Mat.: Presenta observaciones a Programa de Cumplimiento presentado por Mantos Copper S.A.

Ant.: Procedimiento Sancionatorio N° ~~D-064-2022~~, ante la Superintendencia del Medio Ambiente.

ANÁLISIS CRÍTICO ACERCA DE LA
SUFICIENCIA PDC PRESENTADO POR
MINERA METÁLICA MANTOS BLANCOS
EN EL CONTEXTO DEL INTERÉS DE LA SOCIEDAD CONCESIONARIA
AUTOPISTAS DE ANTOFAGASTA S.A.

Figura 3-14: Perfil hidrogeológico A-A'. del Apéndice 2 del Anexo 1 del PdC. (página 61)

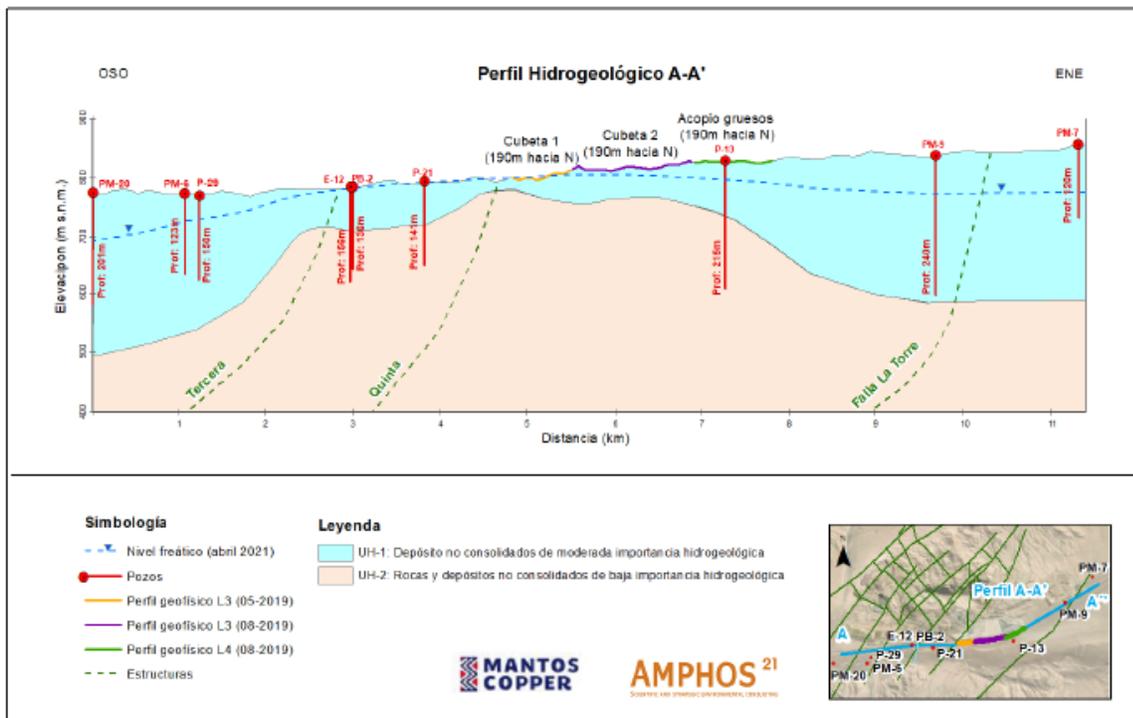
Cabe señalar que existen sectores con alta incertidumbre en cuanto a la geometría del acuífero debido a la escasa información de pozos, perfiles geofísicos, etc. Estos sectores son: sur de la Cubeta 1, zona de confluencia Quebrada Saco [también denominada Quebrada Los Arrieros] y Quebrada San Cristóbal, y zona Oeste del área de estudio en el entorno del pozo PM-20". (página 59, énfasis agregado)

Figura 3-23: Superficie piezométrica 2021 del Apéndice 2 del Anexo 1 del PdC. (página 75)

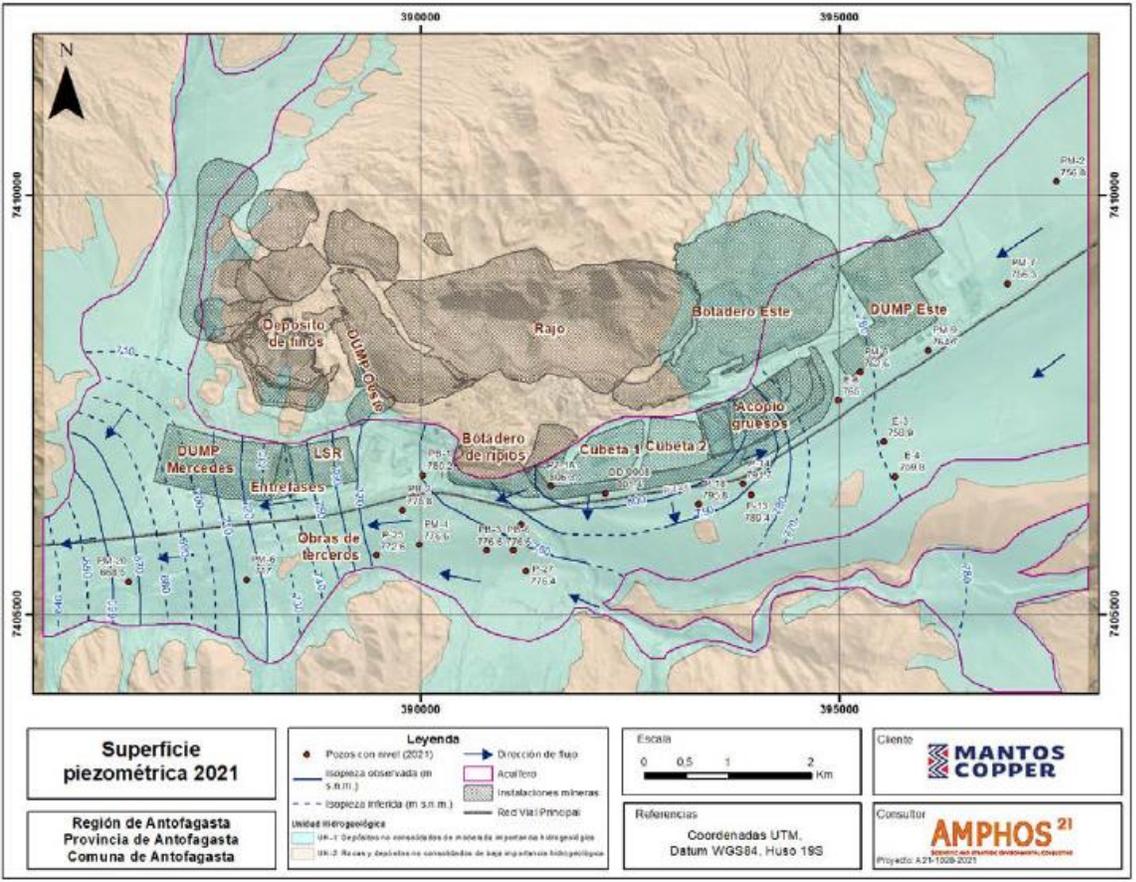
En la Figura 3-23 se presenta la superficie piezométrica del año 2021, en la cual se observa un aumento del área donde se evidencian mayores cotas piezométricas (al sur de la Cubeta 1) que podría estar generado por infiltraciones provenientes desde el sector depósito de relaves, principalmente desde las cubetas (u otros orígenes al sur de la zona de estudio por falta de información en el sector), provocando un ascenso promedio de 16 y 40 m en los pozos ubicados al suroeste y al sureste del depósito, respectivamente, desde el año 2002. (página 72, énfasis agregado)
